14/08/2006

Technical Bulletin

zestaw rozrządu K015541XS do samochodów Ford 1.8 Diesel

Rys. 1

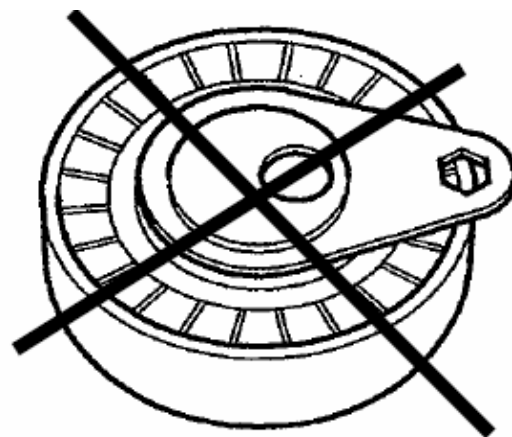
Nowy napinacz automatyczny

Stary napinacz mechaniczny

Napinacz mechaniczny należy zastąpić automatycznym.

Rys. 2

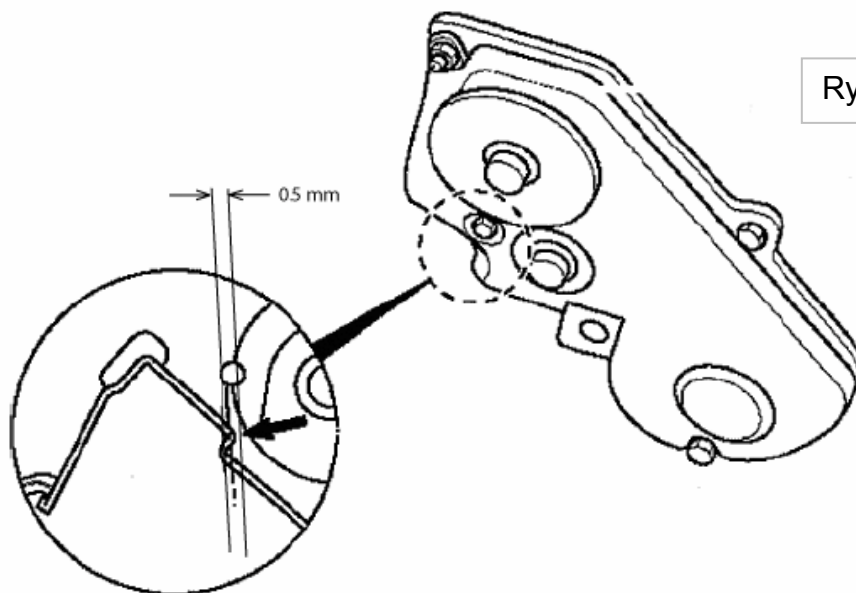
Rozszerzenie AC

Należy sprawdzić, czy oznaczenie koła pasowego wału rozrządu kończy się na **AC**. Jeżeli zakończeniem numeru jest **AB**, należy zmienić koło na nowe (nr OE XS4Q6A256**AC**).

W przypadku tego rodzaju samochodów firma Gates zaleca weryfikację wersji koła pasowego wału rozrządu przy każdej wymianie rozrządu.
